Mission régionale d'autorité environnementale
OCCITANIE

**Avis de la mission régionale d'autorité environnementale
Projet de construction de deux serres et d'un hangar avec panneaux
photovoltaïques
commune de Nègrepelisse (Tarn-et-Garonne)**

N° MRAe 2022APO82

Avis émis le 13 juillet 2022

Figure 3: Mesures environnementales mise en place dans le cadre du projet (extrait de l'étude d'impact)

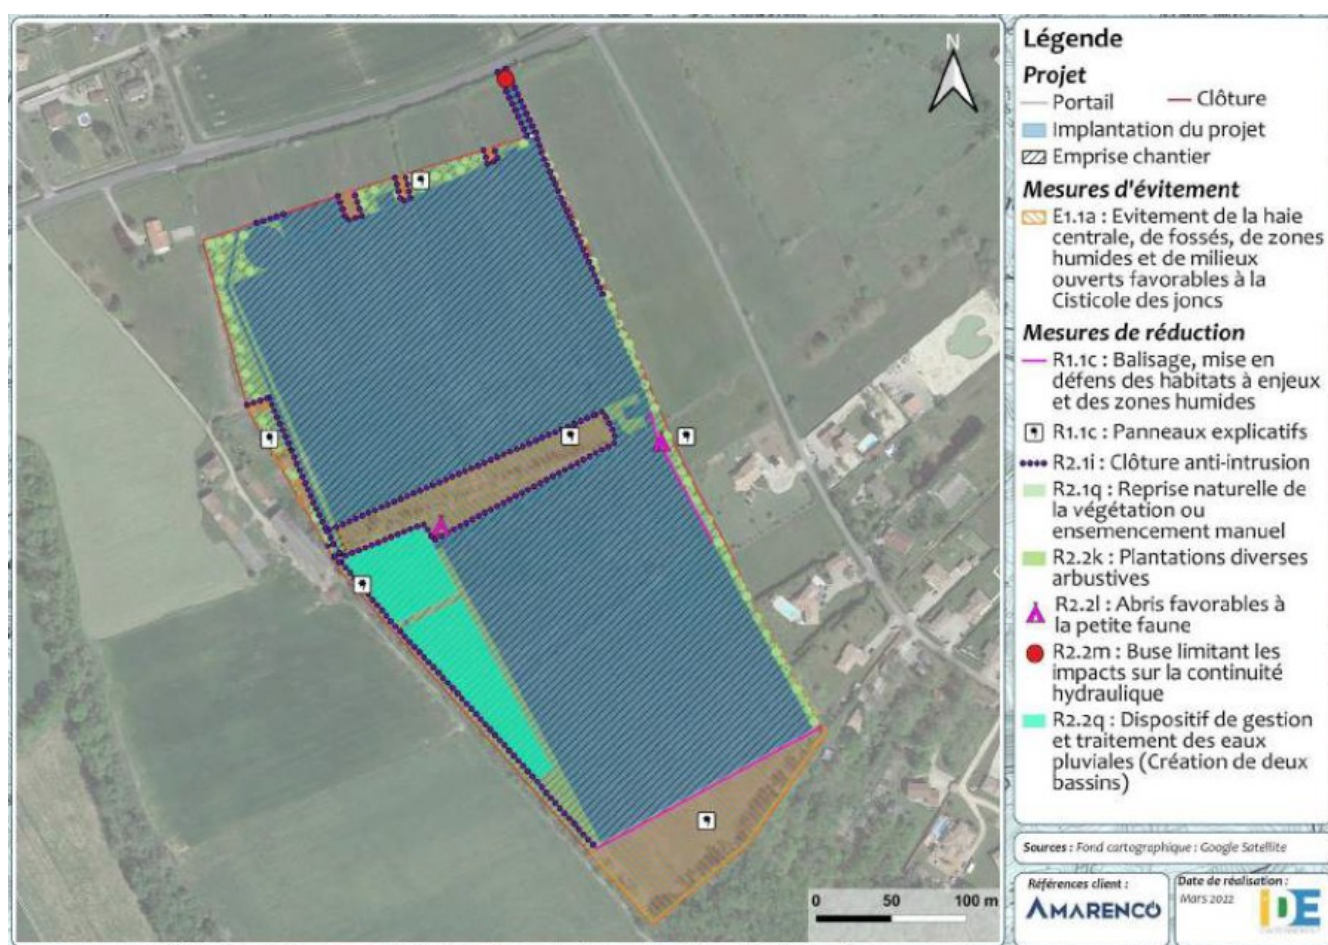
Le dossier met en évidence un évitement de l'alignement central d'arbres et du fossé ainsi que le boisement classé en EBC en bout de parcelle avec une bande tampon d'au moins dix mètres pour le transit de la faune. Une mise en défens de la partie non impactée de l'habitat d'intérêt communautaire (prairie maigre de fauche) est proposée. Une fauche annuelle et différenciée sera mise en place sur les milieux naturels en bordure des accès ou des serres.

Les mesures mises en évidence pour l'avifaune sont l'adaptation de la période des travaux sur l'année, l'absence d'utilisation de produits phytosanitaires, les quelques plantations et la gestion écologiques des habitats dans la zone d'emprise du projet dont la surface n'est pas précisée mais reste très restreinte. L'impact résiduel reste modéré pour la Cisticole des joncs et les autres oiseaux protégés se reproduisant sur le site. Des mesures de compensation sont nécessaires pour ces espèces et pour les habitats de ces espèces que sont les prairies humides (8 897 m²) et les 6,8 ha de prairies de fauche et pâtures (dont 1 ha sont des habitats d'intérêt communautaire).

En l'absence de définition des mesures compensatoires, la MRAe considère que la démarche ERC n'a pas été déclinée dans son intégralité.

La MRAe recommande de compléter la démarche ERC sur l'avifaune en proposant des sites à la compensation et en démontrant la « non perte nette » de la biodiversité.
